## 四甲基胍技改项目建安工程询比文件答疑

（如图）

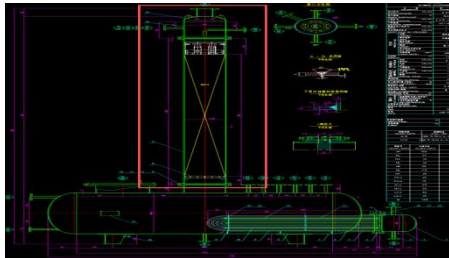
3、招标文件中精馏塔是否为利旧设备精馏塔塔釜罐 C15621 上方的连接罐（塔）体？

答疑：精馏塔为精馏塔塔釜罐上方连接的塔体，塔釜罐及塔体均为本项目利旧设备，塔釜罐的内置加热器为新购设备，以上均需安装。
